**ASSUNTO:** RESPOSTA REQUERIMENTOS N.º 41/X (2ª) - AC DE 22 DE SETEMBRO DE 2006, DA SENHORA DEPUTADA PAULA CRISTINA DUARTE (PS) - CONCESSÃO SCUT GRANDE PORTO. A41/IC24 - LANÇO FREIXIEIRO/ALFENA

MEMORANDO Nº. CCCS- 5254 Data: 25 AGO. 2006  
Processo: Antecedente: Saída: 120347

Assunto: **CONCESSÃO SCUT GRANDE PORTO**  
**A41/IC24 – LANÇO FREIXIEIRO / ALFENA - LOTE9**  
**Inspeção às obras do IC24**

FOTO 1

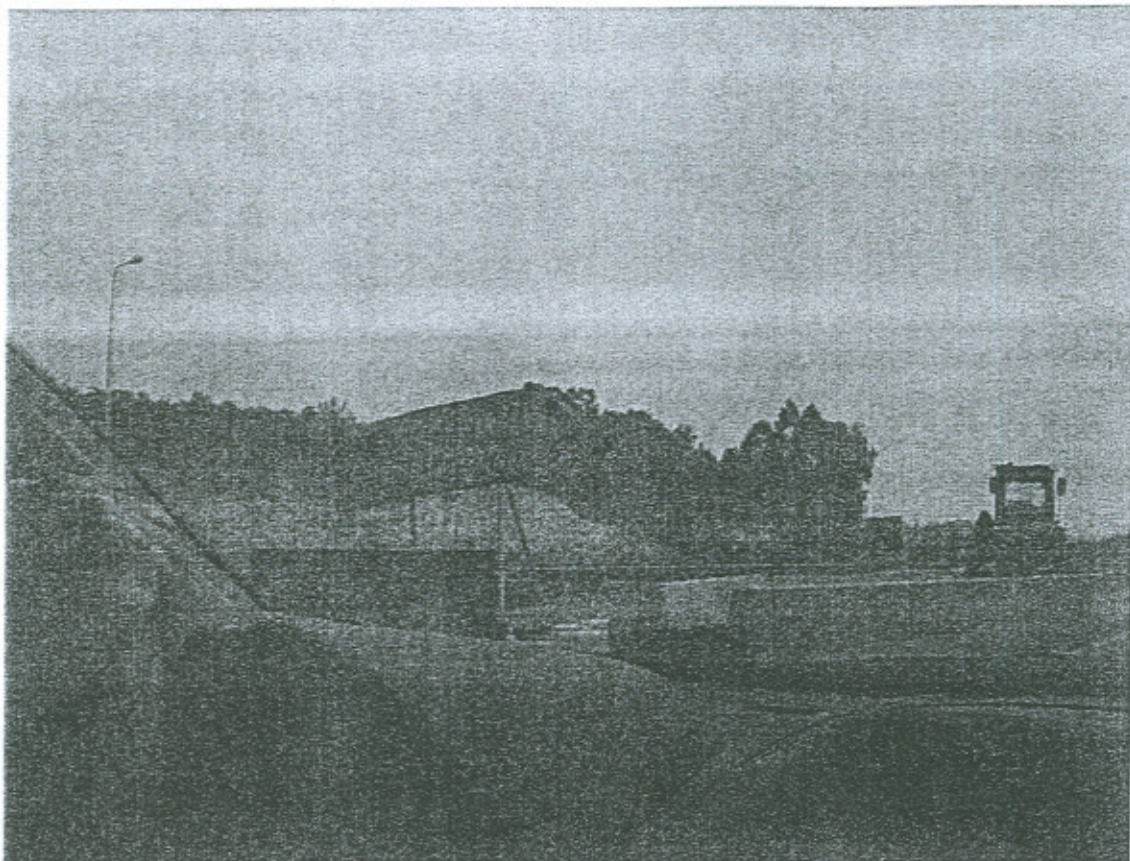
- a indicação do desvio para o aeroporto através do painel de pré-aviso gráfico, apesar de existir, encontra-se demasiado afastado das vias de circulação, sendo ainda de dimensões reduzidas, o que dificulta a sua percepção e leitura. A seta direccional colocada na divergência encontra-se inclinada e danificada - ver foto1. O espaço disponível para os veículos efectuarem a saída para o aeroporto é demasiado curto, sendo imperceptível esta saída e efectuada com uma viragem brusca de direcção - ver foto 1A. Deveria ser prevista uma via de desaceleração, mesmo com dimensões reduzidas, para os

FOTO 2

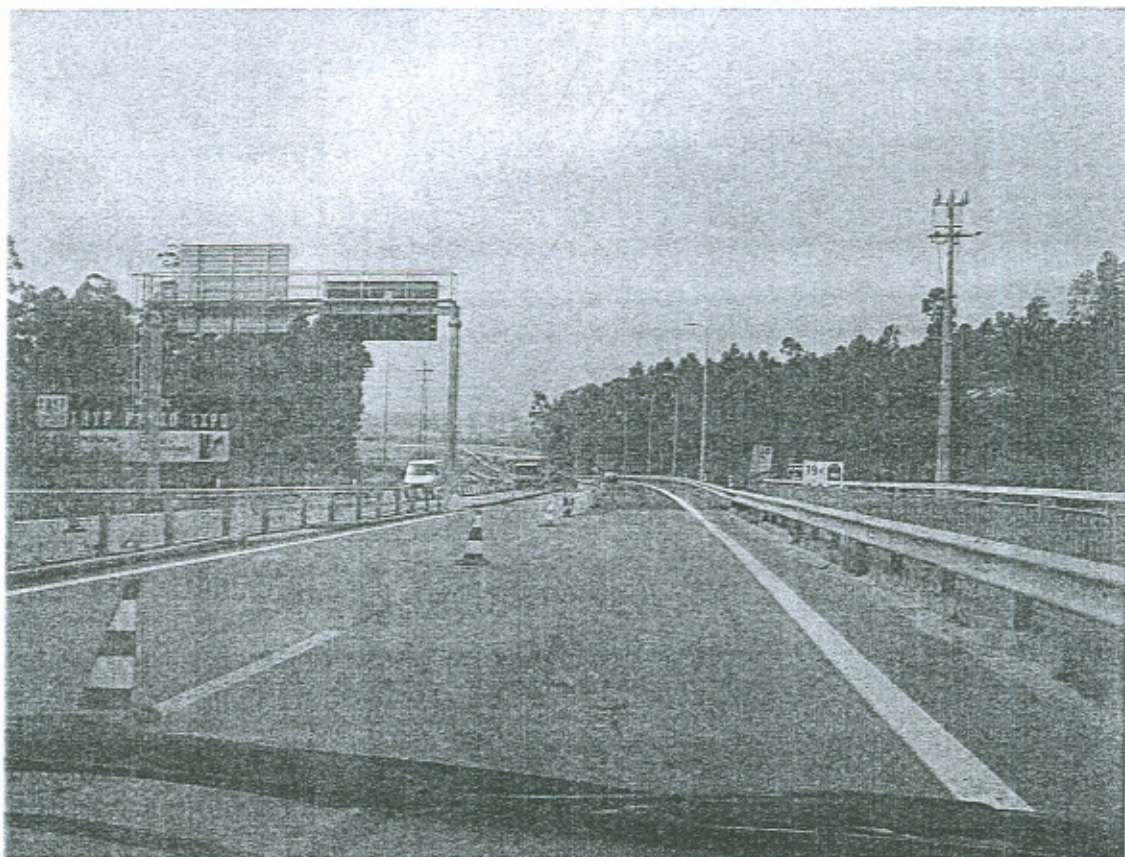
- não existe previamente à zona de divergência dos ramos um painel de pré-aviso gráfico que elucide os condutores dos destinos possíveis (para Poente ou Nascente). Ver foto 2. A seta direccional colocada na zona de divergência dos ramos, tem dimensões reduzidas para a quantidade de inscrições inseridas, o que torna confusa e difícil a leitura dos destinos a uma distância tal, que possibilite em segurança, a tomada de decisão dos condutores quanto à direcção a tomar. Ver Foto 3.

FOTO 7

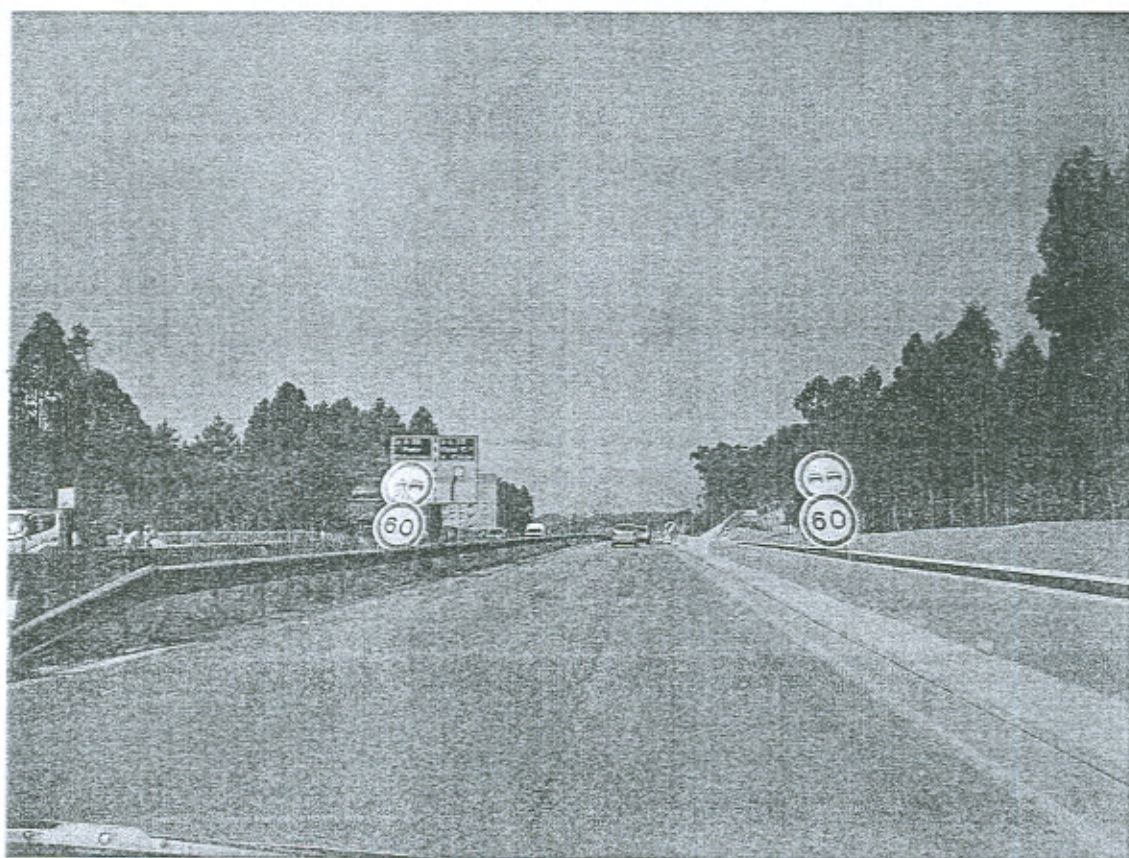
6. Sobreposição de sinais tal como exemplifica a foto 7, antes do Nó de Perafita.

FOTO 8

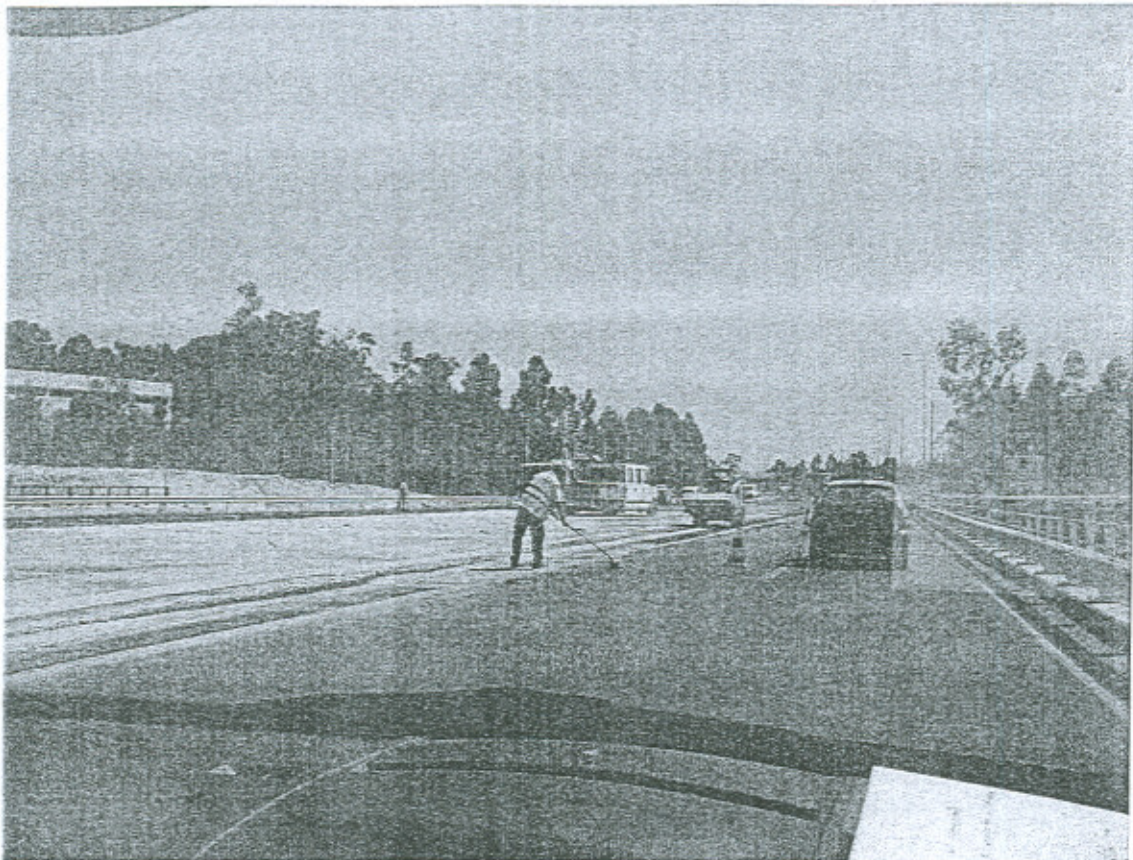
7. Ausência de protecção e de delimitação da zona em obras relativamente às vias de circulação. Ver fotos 8 e 9.

FOTO 10

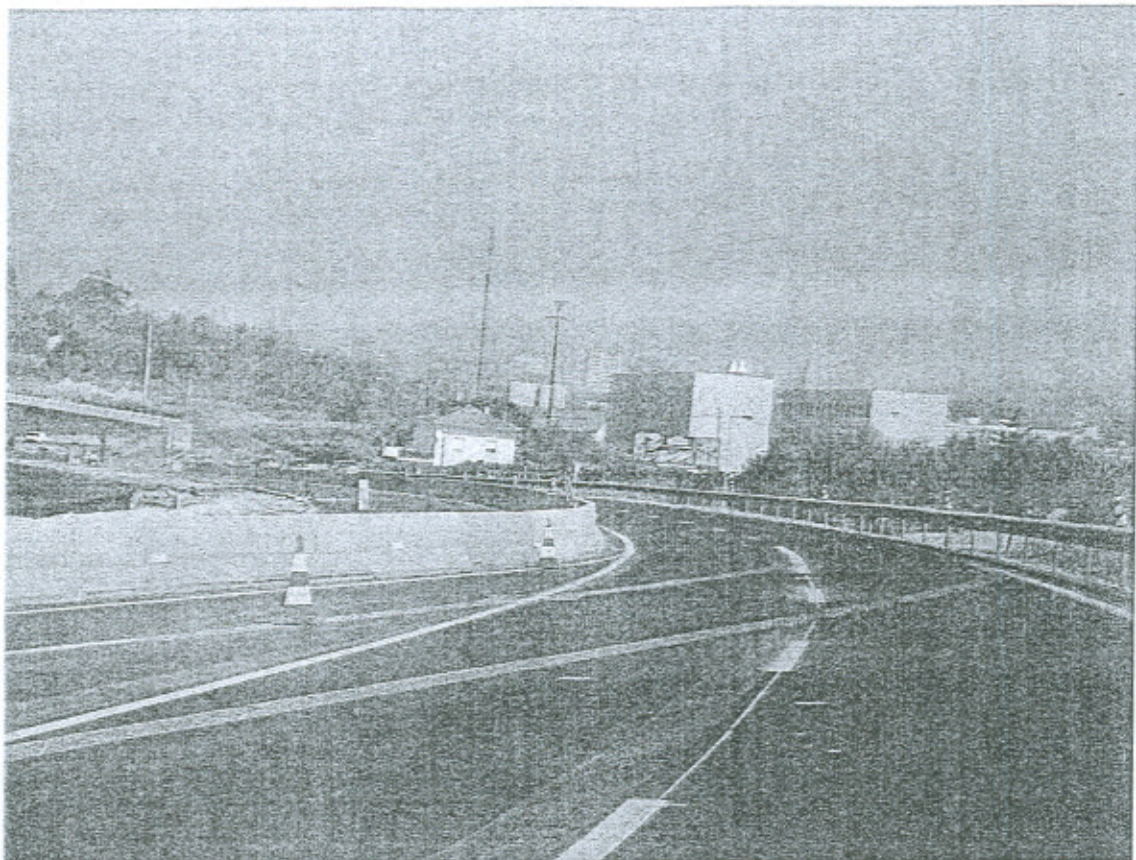
8. Pintura deficiente. Ver foto 10.

FOTO 11

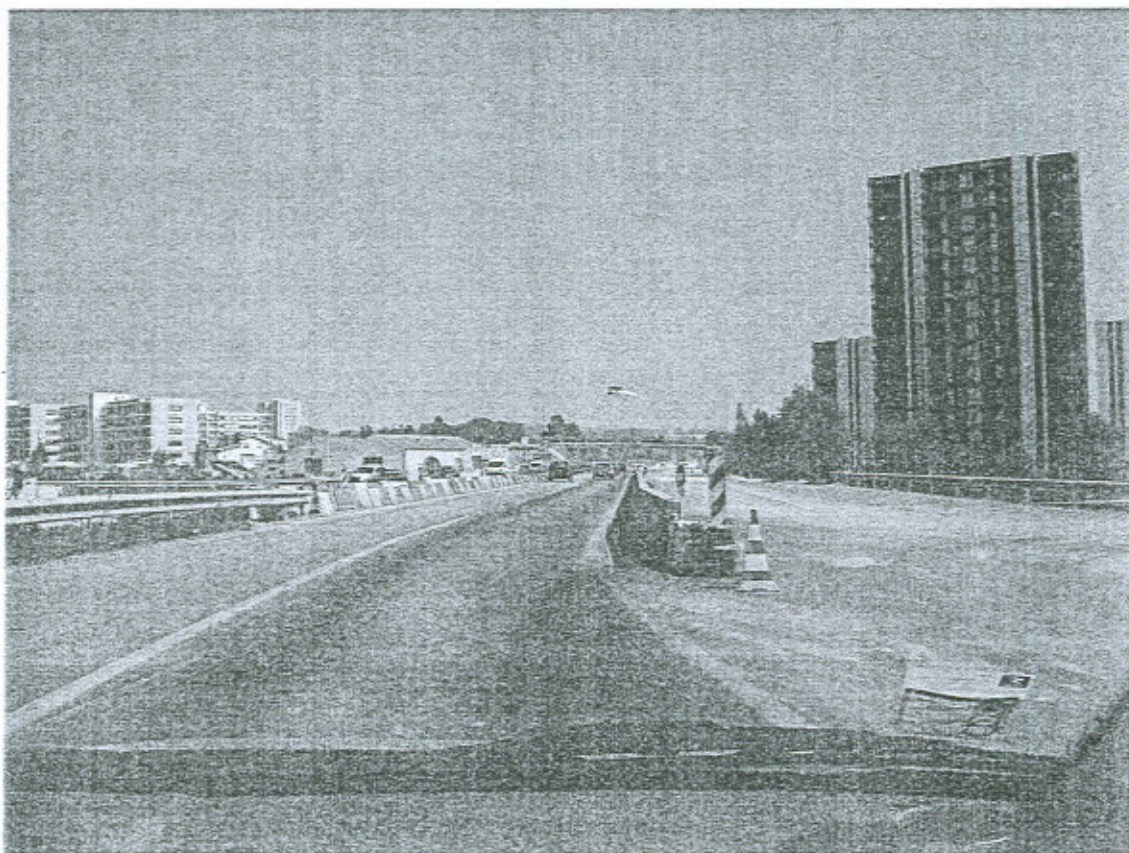
9. Guias pouco nítidas. Ver fotos 11 e 12.

FOTO 14

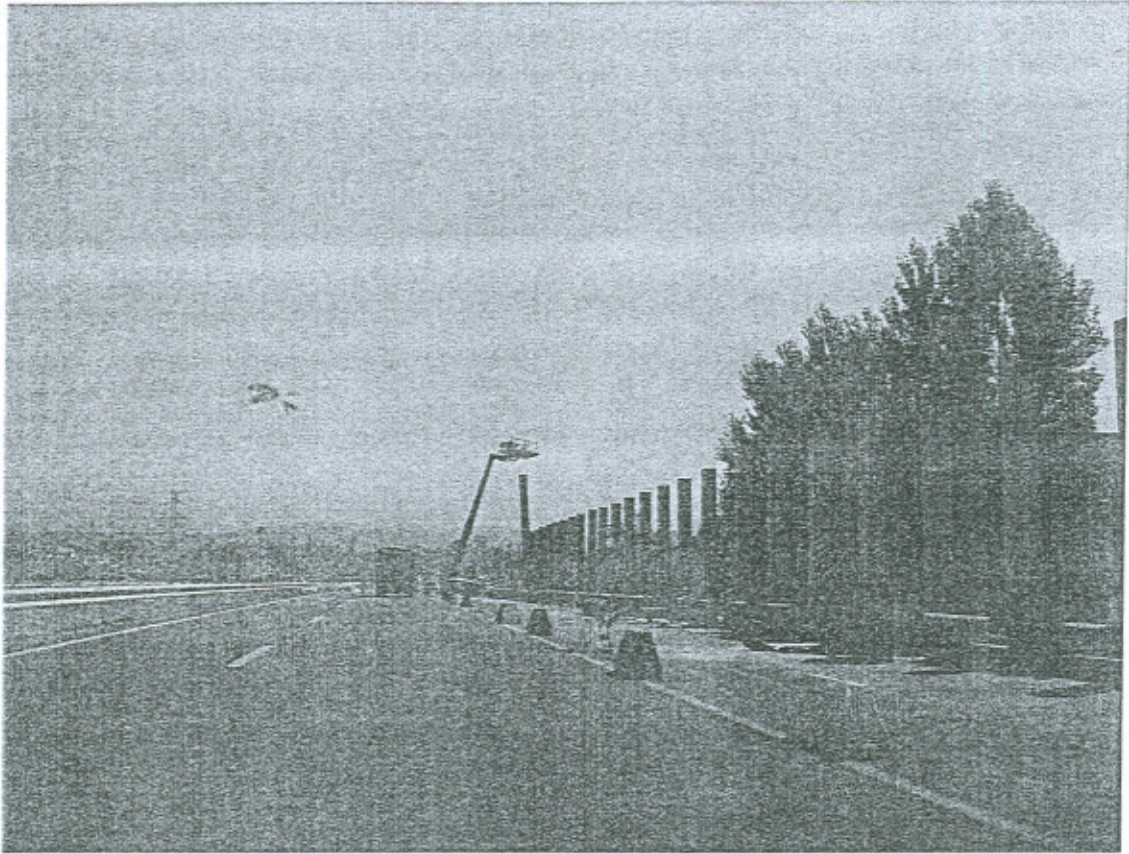
10. Ausência de protecção e de delimitação da zona de trabalhos na zona da berma. Ver fotos 13 e 14.
11. Saída para a A3/Porto, sentido Alfena/Freixieiro: guias incompletas. Ver foto 15.
12. Inexistência de setas de desvio no pavimento nos ramos de saída.
13. Deverá ser incrementada a colocação de sinais limitação de velocidade e de proibição de ultrapassagem, nomeadamente após as entradas na plena via, na zona dos nós de ligação.
